מספרנו : 6703.0913

תאריך עריכה : 29.09.2013

הנדון : הרכוש המשותף ברח' השונית מס' 3 יבנה

חות דעת מומחה

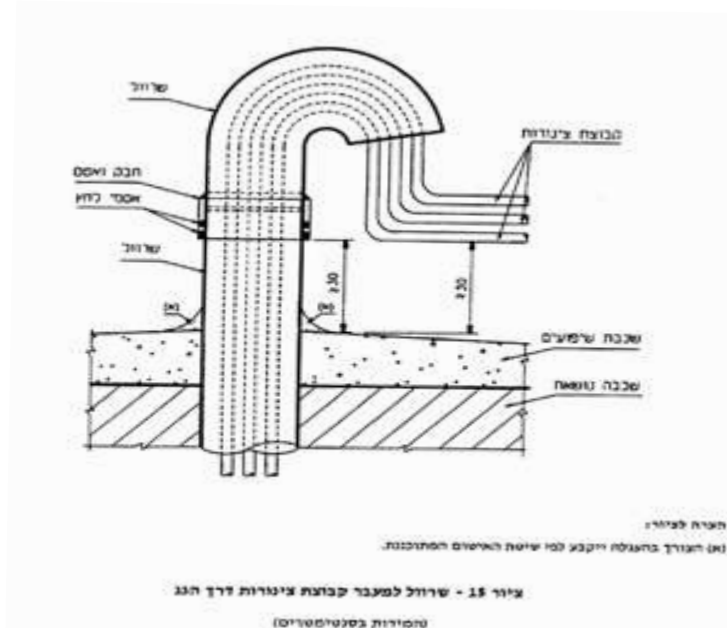
דרך הגג עוברת צנרת שקוטרה קטן מ- 2" זאת ללא שרוולים כפי שנדרש בתקן 1752 חלק 1 (1998) סעיף 3.2.5.2,

שרוולים (ראו ציור 15):

צינורות חודרים שקוטרם קטן מ- 2" יועברו דרך שכבות הגג בתוך צינור שקוטרו 2" לפחות (להלן "שרוול").

יש לתכנן ולבצע מחדש את אזורי מעבר הצינורות דרך הגג וזאת ע"פ ההנחיות שבתקן כמתואר לעיל.
(3 יח' X 800 שח / יח' = 2,400 שח)

ציר 2 - דוגמה להתקנת המוצר (המידות במילימטרים)

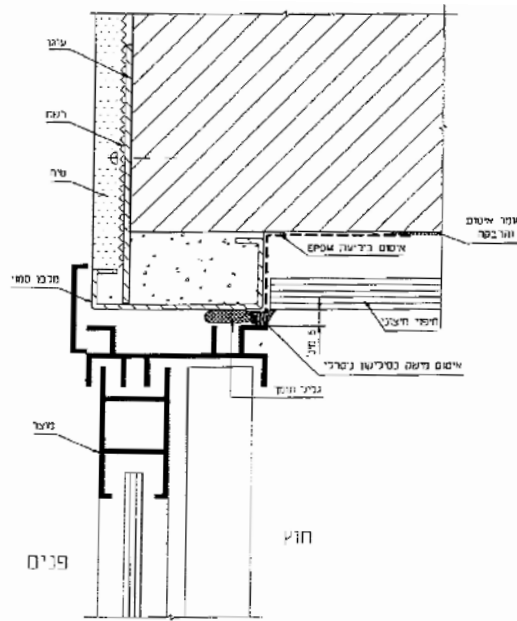
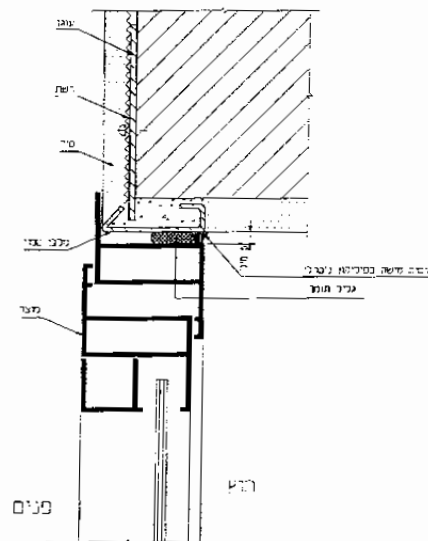
יש לחדש אטימה סביב חלונות האוורור בגג, תתכן חדירה של מי גשם. עפ"י התקן ישראלי ת"י 4068, חלק 1 סעיף 4.1,

המשיקים המצוינים להלן יהיו אטומים:

יש צורך לבצע תיקוני אטימה ע"י מריחת חומרים על בסיס סיליקון, העומד בדרישות מפמ"כ 153 (חומרי איטום אלסטומרים חד רכיבים לשימוש בבניינים). (300 ש"ח)

צויר 2 - דוגמה להתקנת המוצר (המודול) במילימטרים

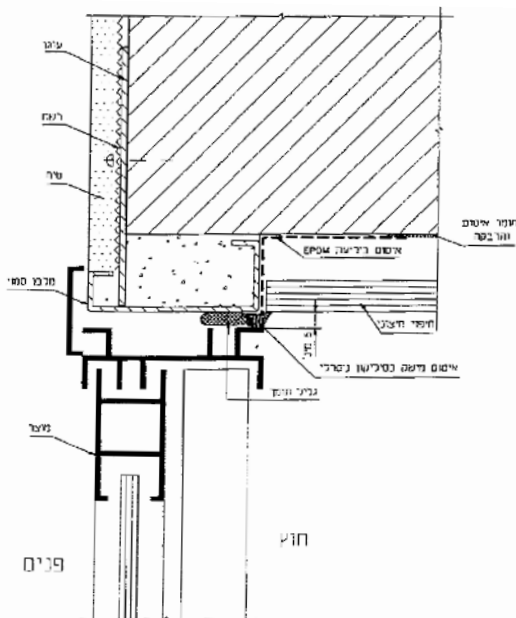
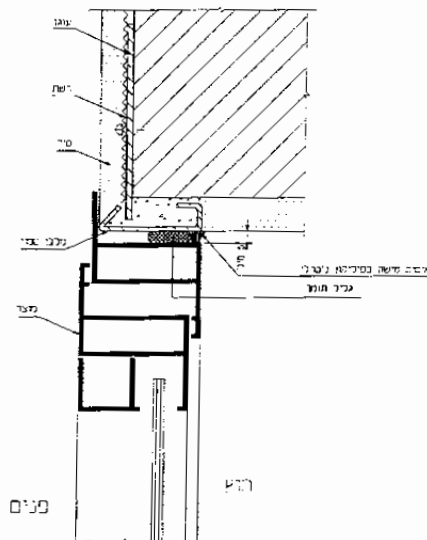
האיטום יהיה רציף בכל היקף המוצר והמלבן הסמוי (אם ישנו). יש להימנע ככל האפשר ממשקים בעלי חתך משולש. אם יש לאטום משיקים הנמצאים במישורים שונים, יש להקפיד במיוחד על רציפות האיטום במעבר בין המישורים. תכנון המישק החיצוני בין המוצר למלבן הסמוי, או בין המוצר לבניין (אם אין מלבן סמוי), יאפשר לתחזק מחדש את האיטום.

מיסעה מאבני ריצוף:

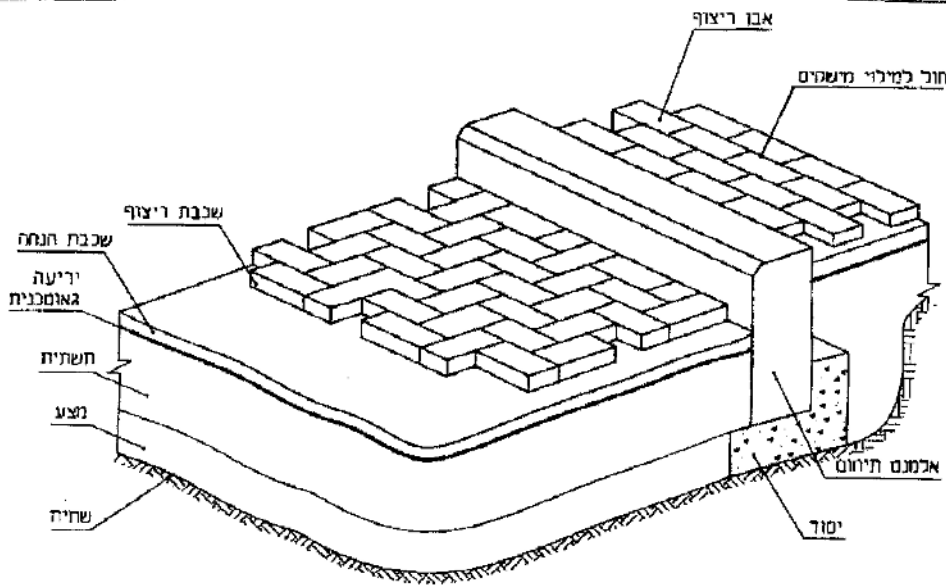
השקיעה התאפשרה כתוצאה המצע, תשתית ושכבת ההנחה לקויים מתחת לאבני הריצוף המשתלב. מבנה התשתית צריך להיות מבוצע עפ"י המפורט בסעיף 1.4 של תקן ישראלי ת"י 1571 (1998)
